改善箇所説明図

改善の内容

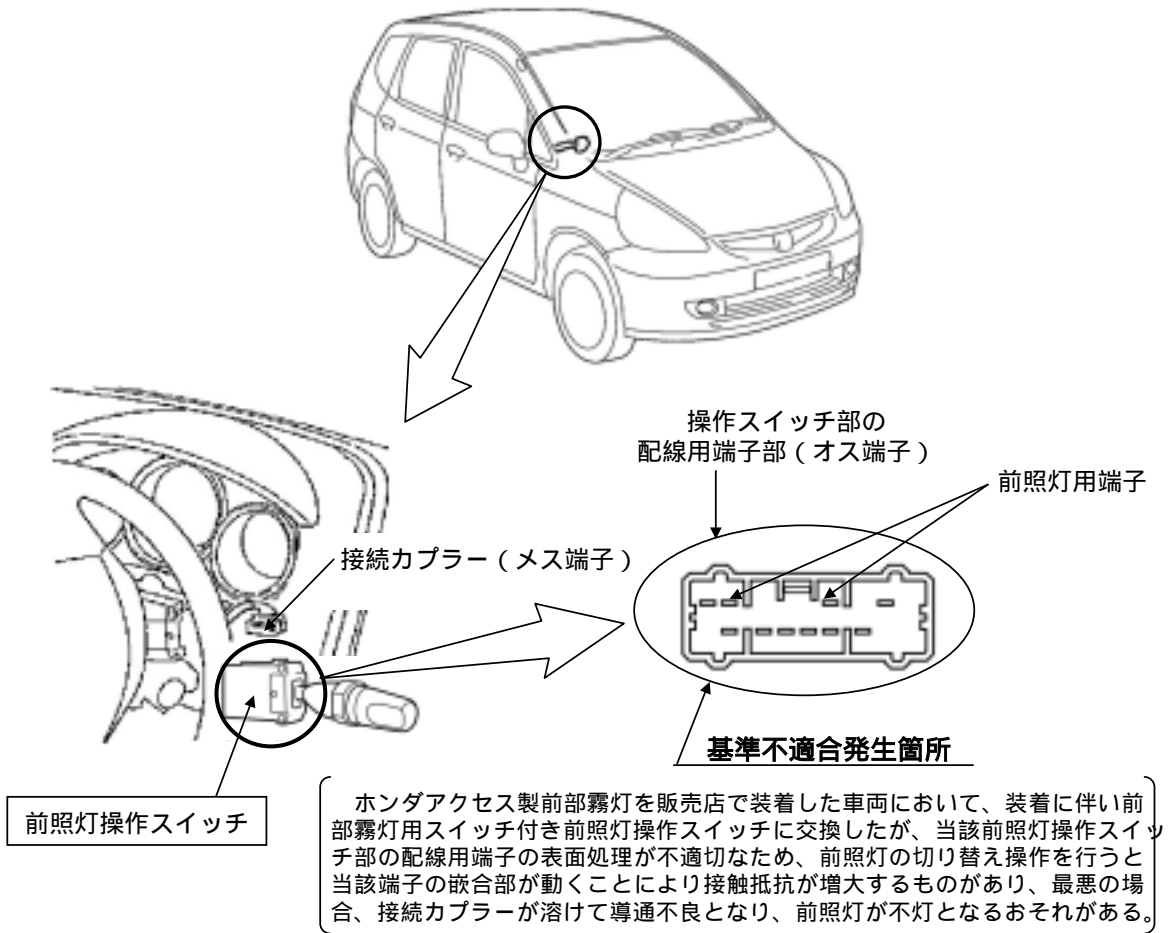
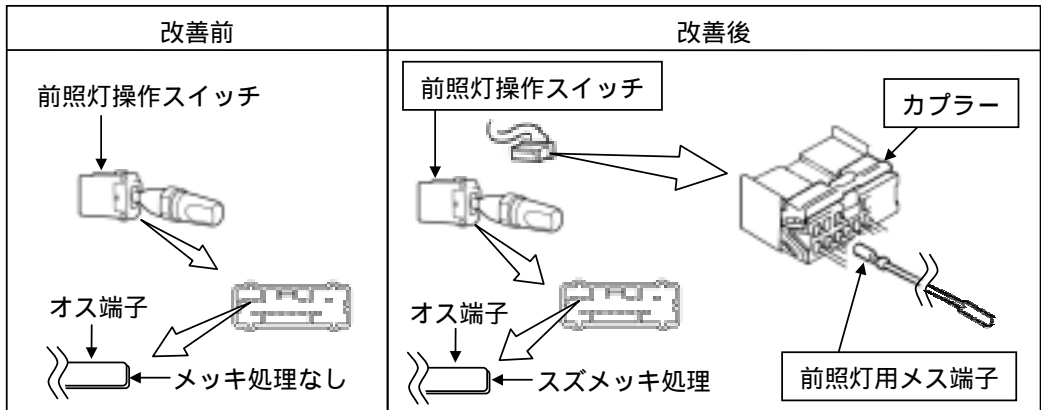
全車両、前部霧灯用スイッチ付き前照灯操作スイッチの製造ロット番号を確認し、該当するものは当該前照灯操作スイッチを対策品と交換するとともに前照灯用配線のメス端子を良品と交換する。
 なお、カプラーに損傷がある場合はカプラーを良品と交換する。

注： は交換部品を示す。

識別：助手席側ドアチェッカーの取付ボルト頭部に黄ペイントを塗布する。
